BETREFT Toestemming werkzaamheden bij de 150 kV-hoogspanningsverbinding

From: Bakker, Johan
To: Meuwissen, Roger
Cc: DIV; 'Delnaay J.E.A.'; Bex, Richard; Boonen, Theo
Subject: RE: adviesvraag verleggen gasunie leiding Maastricht Noord tussen kanaal en A2

Onderwerp Ontwerpomgevingsvergunning Gasleiding Itteren-
Meerssen

150 kV-hs-lijn graetheide-limmel mast 65-66

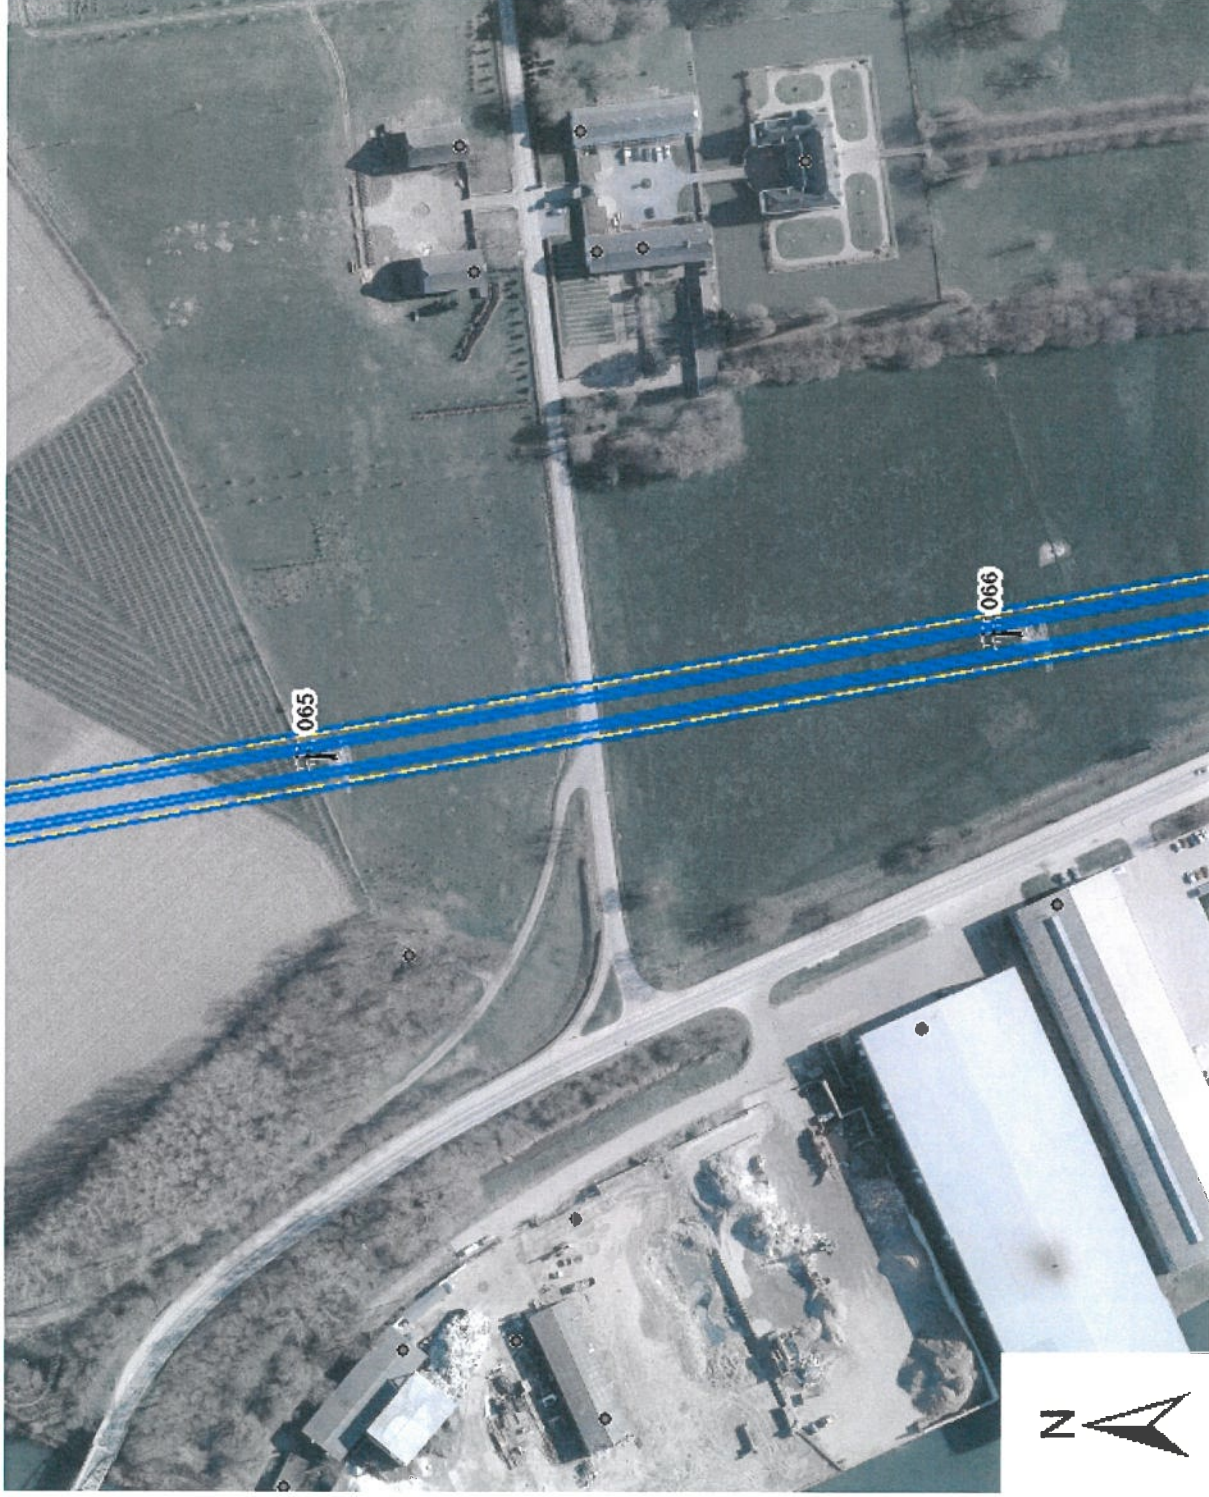
Wij hebben geen bezwaar tegen de graafwerkzaamheden voor het verleggen van de hogedruk gasleiding bij nabij de Klipperweg en de weg naar Meerssenhoven in Maastricht, binnen de belemmerde strook van de bovengenoemde hoogspanningsverbinding, tussen de masten 65 en 66, mits daarbij aan de hierna genoemde voorwaarden wordt voldaan.

- De werkzaamheden zullen worden uitgevoerd volgens de gegevens van uw e-mail en de bijgevoegde verbeelding. Elke verandering hierin behoeft onze goedkeuring.
- De maximale vrije werkhoogte, in de belemmerde strook ter plekke, tussen de masten 65 en 66 bedraagt **5,00** meter ten opzichte van het bestaande maaiveld.
- De (hulp-) werktuigen, voertuigen en dergelijke mogen de bovengenoemde maximale werkhoogte niet overschrijden.
- Tijdens de werkzaamheden dient de afstand van de hulpwerktuigen, voertuigen en dergelijke tot aan de buitenzijde van de poeren van de hoogspanningsmast minimaal **6,00** meter te bedragen.
- De door u te gebruiken werktuigen zullen door middel van een sleepketting worden geaard.

- Zowel binnen als buiten de belemmerde strook zullen materialen en/of werktuigen zodanig worden gebruikt dat bij eventueel omvallen de geleiders (spanning voerende draden) niet dichter genaderd worden dan een afstand van **4,00** meter bij een 150 kV-hoogspanningsverbinding. Indien dit niet kan worden gegarandeerd dient men maatregelen ter stabilisatie aan te brengen, bijvoorbeeld door het tuien van het werktuig.
